**AVIS RELATIF À LA PROTECTION
CONTRE LES EVENTUELS EFFETS NOCIFS ET NUISANCES
PROVOQUÉS PAR LES RAYONNEMENTS NON IONISANTS
GÉNÉRÉS PAR DES ANTENNES ÉMETTRICES STATIONNAIRES**

Commune : AWANS - Exploitant : TELENET GROUP

Référence exploitant : LG2053B

Rapport n° 3727 / 2023

Figure 1 : Vue en plan des lieux de séjour et des points de contrôle

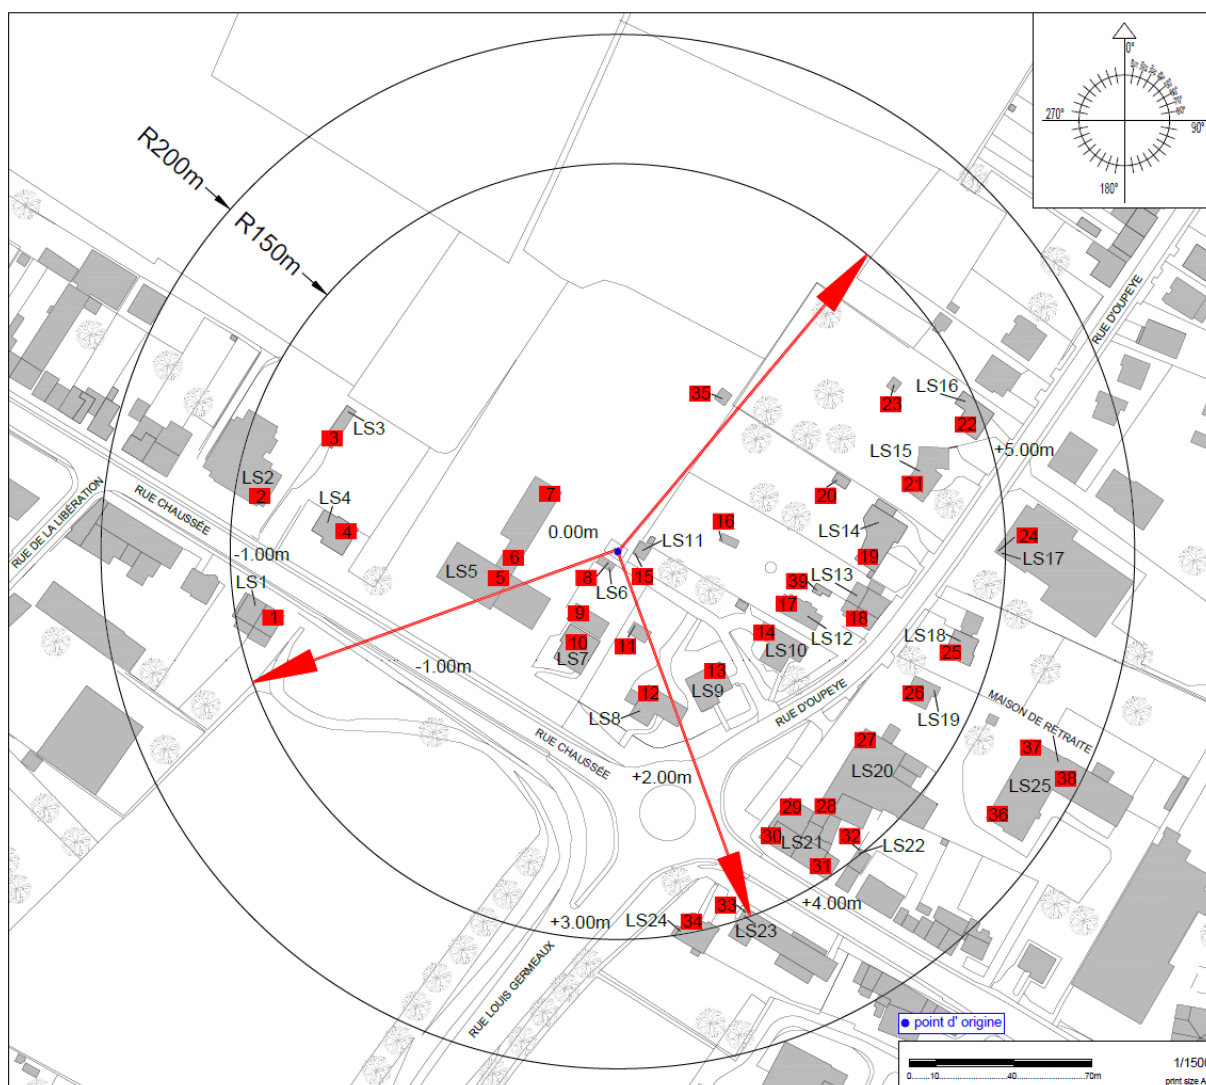
- le numéro du point de contrôle repris sur un des plans de la figure 1;
- le numéro du LS dans lequel se trouve le point de contrôle de la 1^{ère} colonne ;
- l'atténuation d'obstacle prise en compte pour le calcul de l'indice d'exposition dans le LS ;
- le résultat du calcul de l'indice d'exposition.

En ce qui concerne les antennes de l'installation mentionnées dans le tableau 1, la distance maximale à laquelle la limite pourrait être atteinte, à l'extérieur, est égale à 168,2 m. S'il n'y a pas de LS à une distance inférieure, les antennes respectent forcément la limite d'immission.

Dans le cas des LS situés à l'intérieur des bâtiments, une atténuation d'obstacle est prise en compte et il en résulte que la distance maximale à laquelle la limite pourrait être atteinte se réduit à 119,1 m.

Figure 2 : Vue en plan des installations d'antennes dans un rayon de 300 mètres autour de l'installation faisant l'objet de la demande d'avis

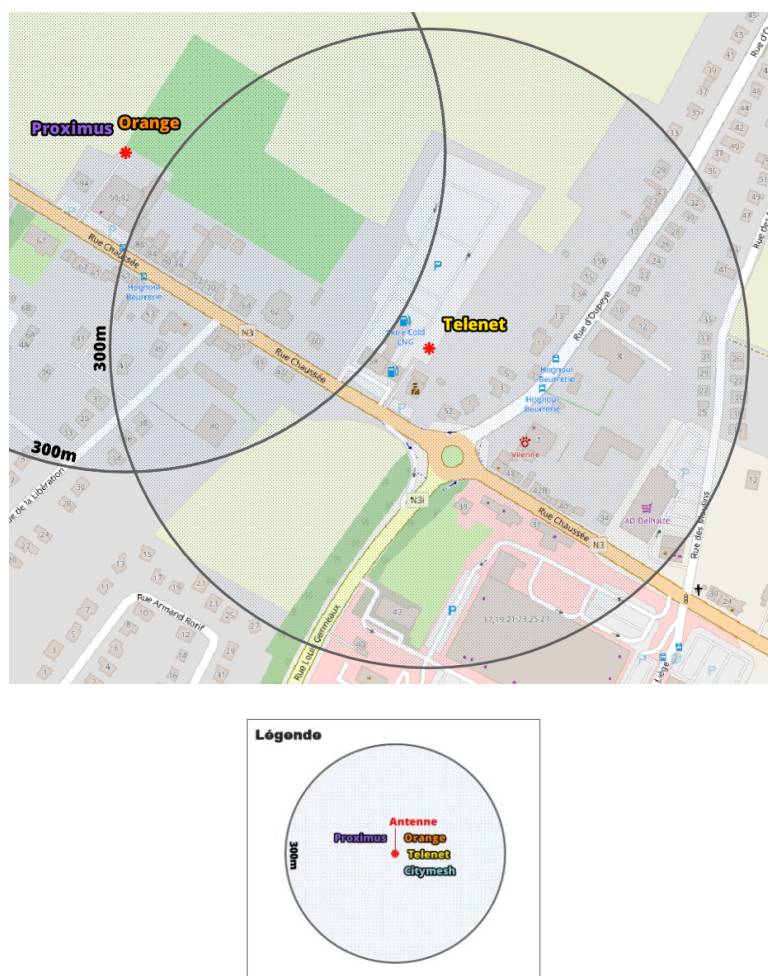
Le plan en projection verticale de la figure 2 indique la localisation des antennes actives éventuelles visées par le décret et situées dans un rayon de 300 mètres autour de l'installation référencée dans le paragraphe 2. Les données de localisation de ces antennes et les avis correspondant sont accessibles via le cadastre en ligne des antennes émettrices stationnaires⁶.

Compte tenu du nombre d'installations localisées dans la figure 2, il apparaît que l'intensité du rayonnement électromagnétique généré, dans les lieux de séjour situés à proximité de l'installation référencée dans le paragraphe 2, par l'ensemble des antennes émettrices stationnaires de l'ensemble des exploitants du même site d'antennes émettrices stationnaires respecte la limite fixée à l'article 4, § 2 du décret.
